Modulo per la presentazione delle osservazioni relative ai progetti sottoposti a procedimenti in materia di VIA, di competenza regionale

Procedimento di valutazione di impatto ambientale postuma, relativamente all'impianto esistente: Barberino di Mugello, via Cornocchio, 1, presentato da ICAP-SIRA Chemicals and Polymers S.p.A. L'istanza è stata presentata dal proponente in data 29/07/2022 (acquisita al protocollo regionale in data 01/08/2022) ed è stata perfezionata in data 04/08/2022. Il procedimento è stato avviato in data 13/09/2022.

Pag.32 PTCP

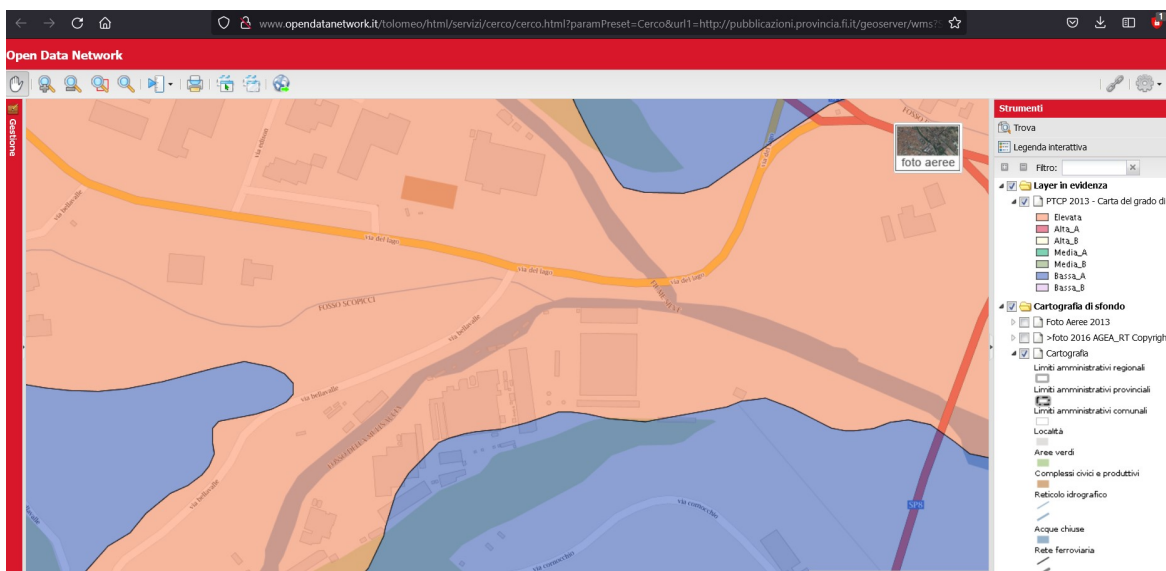
Il SIA tratta del PTCT provinciale 2013, ci informa infatti che il sito è classificato che "Azienda a rischio incidente rilevante" (art.28 delle NA), sono però omesse altre indicazioni desumibili dal Piano Provinciale/Metropolitano. Il SIA non considera il fatto che l'intero territorio aziendale risulta ricompreso in un'area ad **elevata vulnerabilità degli acquiferi all'inquinamento**, fatto quanto meno curioso per un'industria chimica RIR posta su un fiume e sul maggior serbatoio idrico regionale.

Anche in tal caso l'attenzione non è tesa ad individuare le eventuali misure idonee ad ottenere la migliore mitigazione possibile degli impatti, si preferisce negare ogni impatto per assenza di modifiche all'impianto.
